## 改善対策届出一覧表

改善対策届出日:令和 05 年 08 月 24 日

改善対策届出番号	改-677	改善対策開始日	令和 05 年 08 月 24 日
届出者の氏名又は名称	Stellantis ジャパン株式会社 代表取締役社長 打越 晋	製作国 :フランス共和国 製作者名 :Automobiles CITROEN 問い合わせ先 :専用フリーダイヤル :TEL:0120-55-4106 ホームページ :https://www.stellantis.jp	
不具合の部位 (部品名)	電気装置(12V バッテリー)		
不具合状態にあると認める構造、装置又は性能の状態及びその原因	12V バッテリーにおいて、製造管理が不適切なため、プラス端子の保護カバーが装着されていない。このため、整備作業等において工具等がプラス端子と周辺の金属部に接触してショートするおそれがある。		
改善措置の内容	全車両、12V バッテリーのプラス端子に保護カバーを取り付ける。		
不具合件数	0 件	事故の有無	無し
発見の動機	本国からの情報による。		
自動車使用者及び自動車特定整備事業者に周知させるための措置	<ul style="list-style-type: none"> <li>・使用者 : ダイレクトメールにて通知する。</li> <li>・自動車特定整備事業者 : 対象台数が少数であり全ユーザーを把握しているの で、周知のための措置はとらない。</li> <li>・対策実施車両 : 対策実施済車両には、その旨を定期点検整備記録簿に記載する。</li> </ul>

# 改善箇所説明図

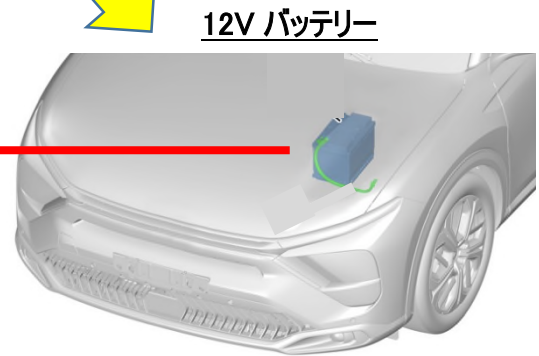
12V バッテリーにおいて、製造管理が不適切なため、プラス端子の保護カバーが装着されていない。このため、整備作業等において工具等がプラス端子と周辺の金属部に接触してショートするおそれがある。

全車両、12V バッテリーのプラス端子に保護カバーを取り付ける。

識別： 車台番号打刻の車台番号の最左から一桁目の上部に白色ペイントを塗布する。
